## 「ホースバンド スタンダードタイプ」仕様変更のご案内

#### ① ホースバンド スタンダードタイプ

#### ② 【クリーン洗浄品】ホースバンド スタンダードタイプ

## &lt;外観変更詳細&gt;

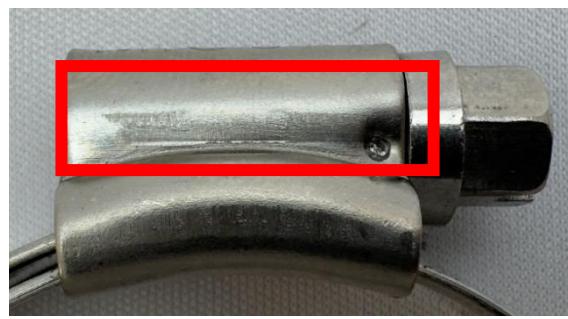
変更内容	変更前	変更後
材質	SUS304	SUS304相当
外観	メーカー刻印	ミスミ刻印

材質は相当材となります、機能上の変更はございません。

ハウジング上面

メーカー刻印

ミスミ刻印

ハウジング側面

メーカー刻印

刻印なし

バンド

ホース外径締め付け範囲+メーカー規格刻印

ホース外径締め付け範囲のみ刻印
